监 理 通 知 单

工程名称: 山东临沂市李官镇 8.2 兆瓦光伏发电项目

编号: GL005

事由: 关于工程施工中存在的安全隐患:

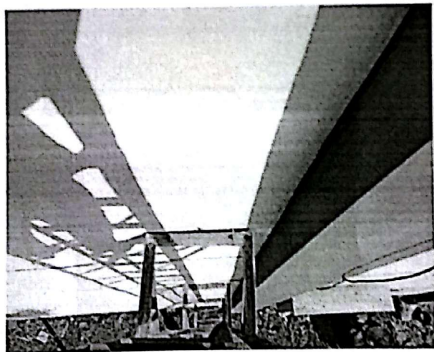
内容: 1、厂区屋面材料堆放杂乱。

2、上屋面爬梯固定螺栓松动, 爬梯与墙面不能可靠连接。

屋面材料堆放不整齐

爬梯螺栓松动不牢固

对于以上工程中存在的安全按隐患, 限你单位于 2017 年 02 月 18 日前整改完毕。

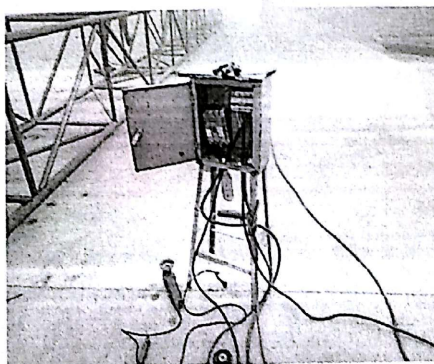
3、桁架加工设备电焊机、切割机, 配电箱无临时接地。

4、桁架加工临时用电不规范, 不符合《施工现场临时用电安全技术规范》JGJ46—2005 中三级配电二级保护(一机、一闸、一箱、一漏)的要求。

配电箱无接地、接线不规范

电焊机无接地、无合格证

临时用电规范不规范、电线、电缆乱拉乱扯
